Oggetto: **PROGRAMMA INTEGRATO DI INTERVENTO AT05 AREA EX AERMACCHI**

Oggetto : **Programma Integrato di Intervento “AT05 area ex Aermacchi”**

## ***Verbale Conferenza dei Servizi Seduta del giorno 23.03.2023***

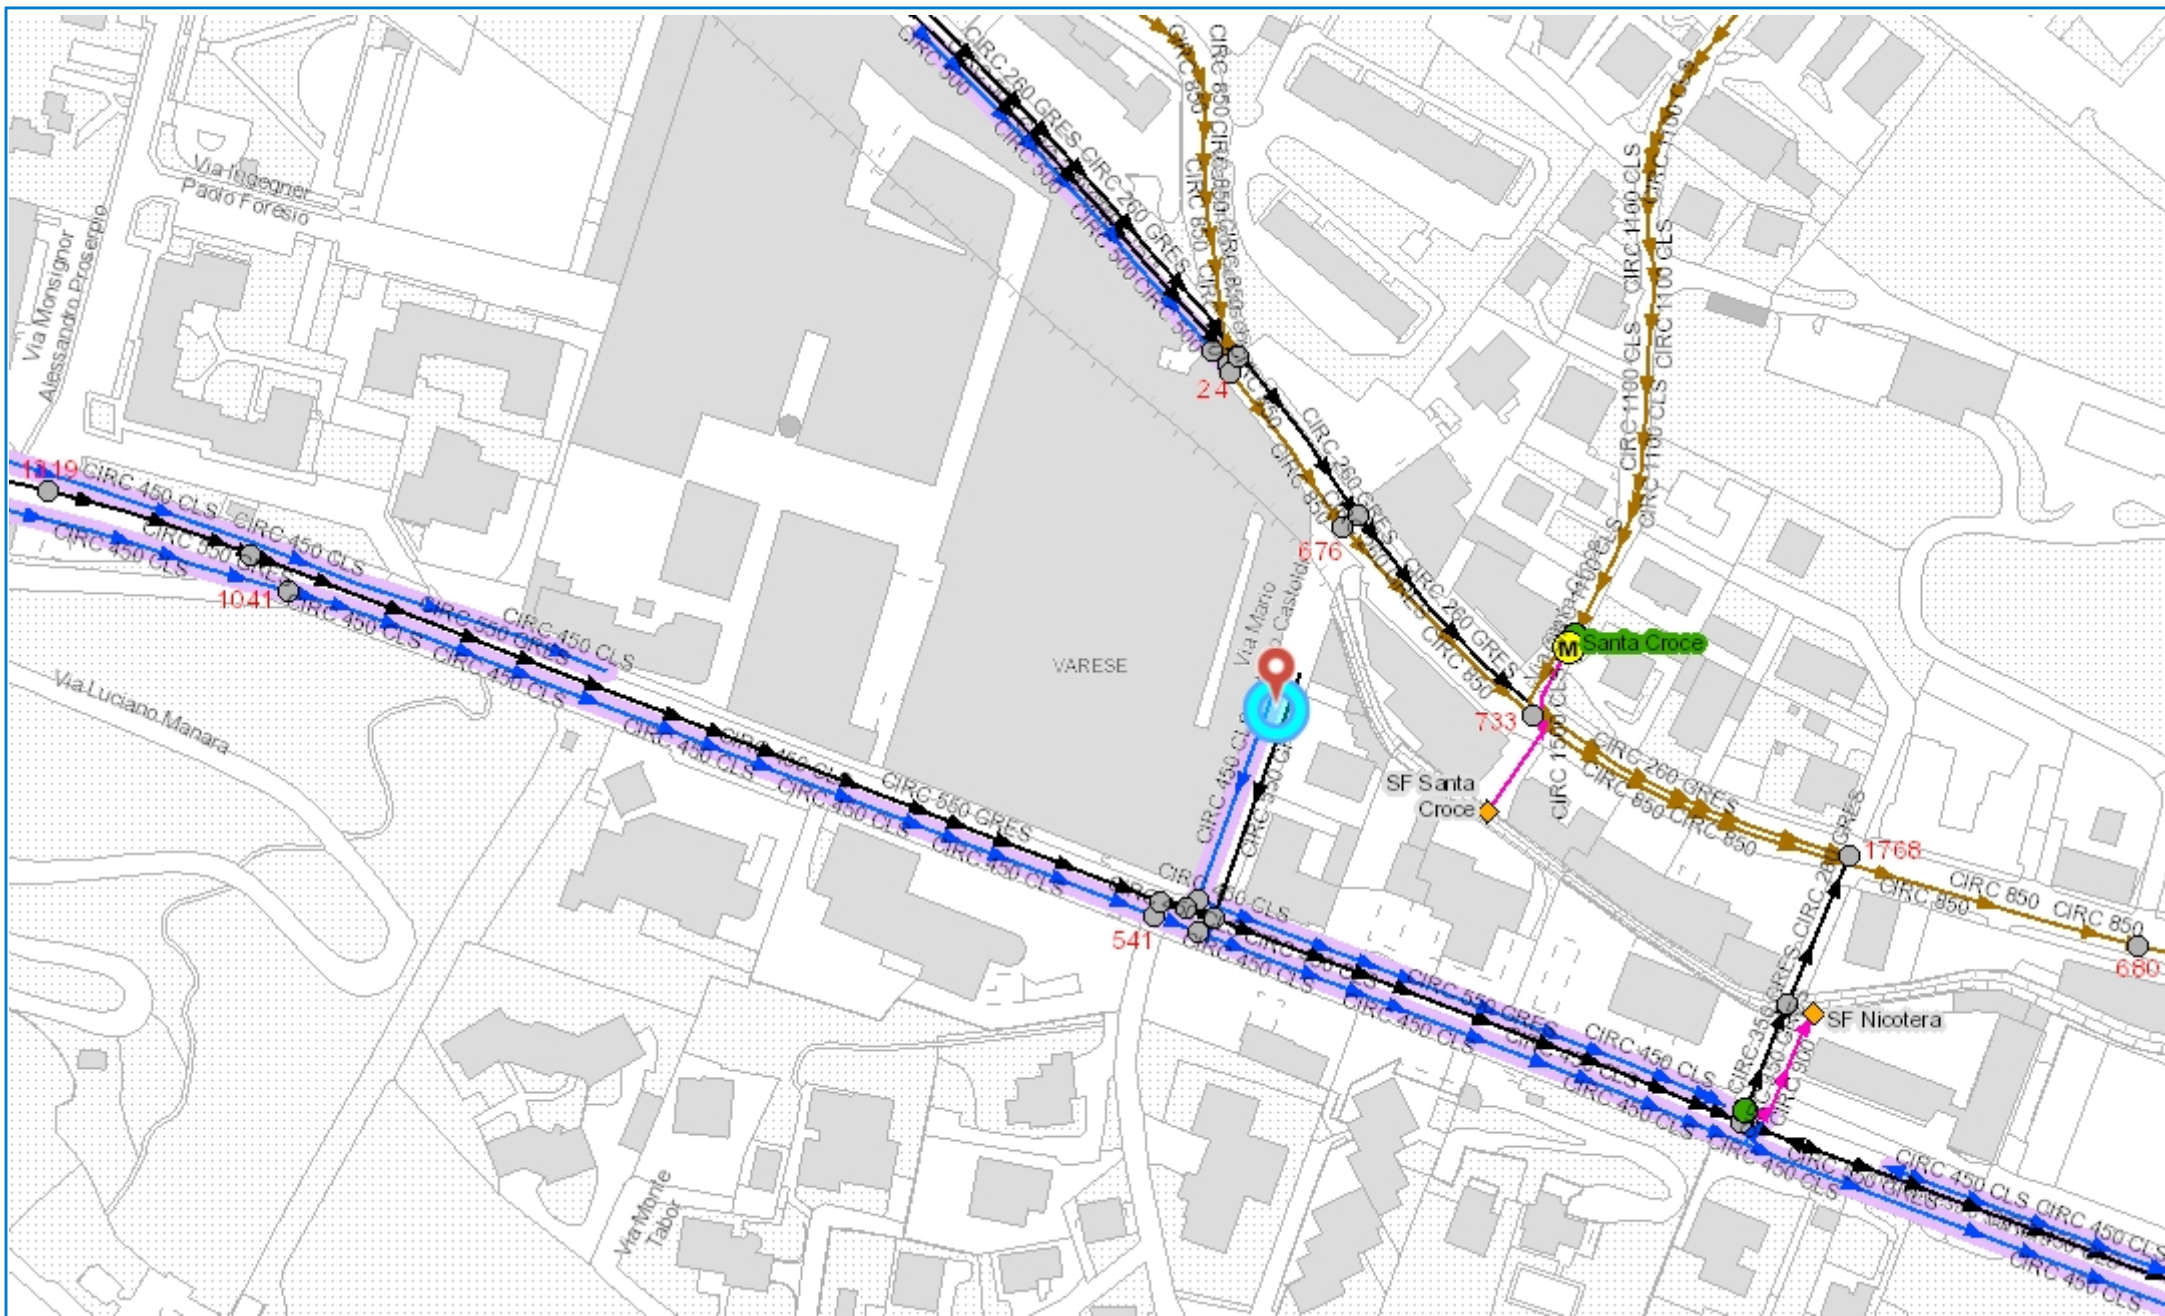
- Si prescrive che tutte le caditoie stradali siano collegate al condotto fognario deputato alla raccolta e convogliamento delle acque meteoriche come evidenziato nell'estratto planimetrico allegato alla presente nota;
- Si segnala inoltre che l'estensione di rete per la raccolta delle caditoie in progetto prevista lungo via Castoldi debba essere effettuata sul condotto di acque meteoriche e non su quello di acque reflue;

4. Via Sanvito - tratto via Campigli/via Castoldi:

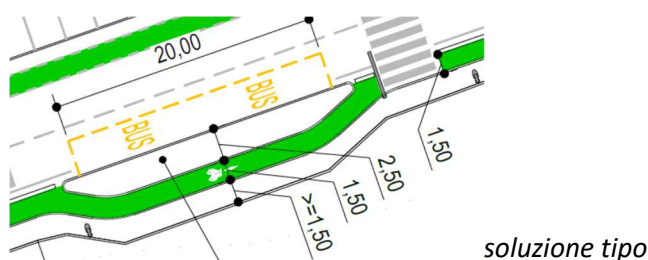
Anche in questo tratto dovranno essere studiate e risolte le intersezioni tra la Via Sanvito e la viabilità secondaria. In particolare:

- deve essere sviluppata una soluzione progettuale che garantisca la svolta di ingresso e uscita dall'area del comparto AC57 (area attualmente libera retrostante il distributore di benzina esistente);

- in corrispondenza della confluenza con via Manara deve essere elaborata una soluzione progettuale che garantisca l'accesso alla via Manara provenendo dal centro, l'accesso all'area parcheggi del civico 80 e civico 82 e la riproposizione della fermata del bus esistente, riorganizzandola secondo la "soluzione tipo" descritta più avanti. Non risulta idonea la soluzione con una nuova corsia di accumulo in direzione centro città proposta dalle tavole di progetto presentate.
